NOTA TÉCNICA CT-GRSA nº 14/2022

Assunto: Análise do Plano de Trabalho de Atualização de Transectos nos trechos 6 a 11, Lagoas e Reservatórios dos trechos 13 e 14 do Plano de Manejo de Rejeitos.

Figura 2: Cronograma apresentado no “Plano de Trabalho de atualização de transectos nos trechos 6 a 11, Lagoas e Reservatórios dos trechos 13 e 14”.

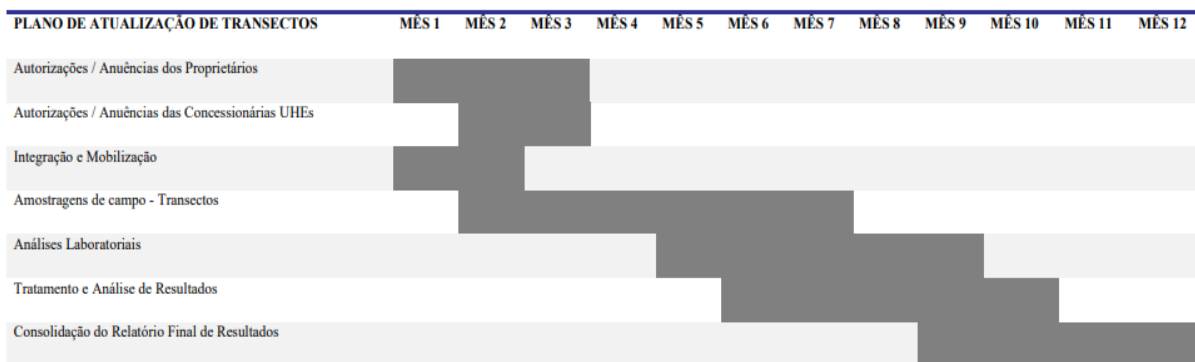
O cronograma de execução (Figura 2) inserido na proposta apresentada pela Fundação Renova por meio do "Plano de Trabalho de atualização de transectos nos trechos 6 a 11, Lagoas e Reservatórios dos trechos 13 e 14" (GOLDER, 2022), estipula 12 meses para realização de todas as tratativas, no entanto, é importante que a CT-GRSA obtenha os resultados das investigações ocorridas nos trechos 6 a 11 durante o final do ano de 2022, bem antes da ocorrência do período chuvoso de 2023.
